5. PREIS: «THINKTANK»

ERNE AG HOLZBAU MIT BAUART ARCHITEKTEN UND PLANER AG

Beurteilung der Jury

Ansicht Dornacherstrasse

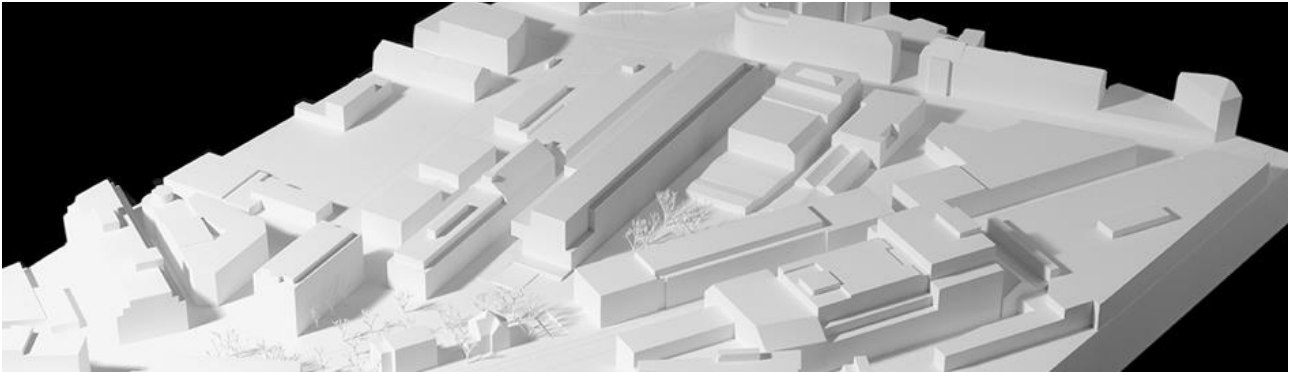
Die Fassade besteht aus modularen Fassadenelementen mit Holz-Metallfenstern und aluminiumverkleideten vertikalen Lisenen und horizontalen Bändern. In ihrer Gestalt und Materialwahl schafft sie, entgegen dem Erläuterungsbericht der Autoren, kaum einen Bezug zur „Ästhetik industrieller Bauten“. Im Gegenteil: der architektonische Ausdruck erscheint ortsfremd, unspezifisch und in ihrem „auflockernenden“ Spiel ein wenig beliebig.
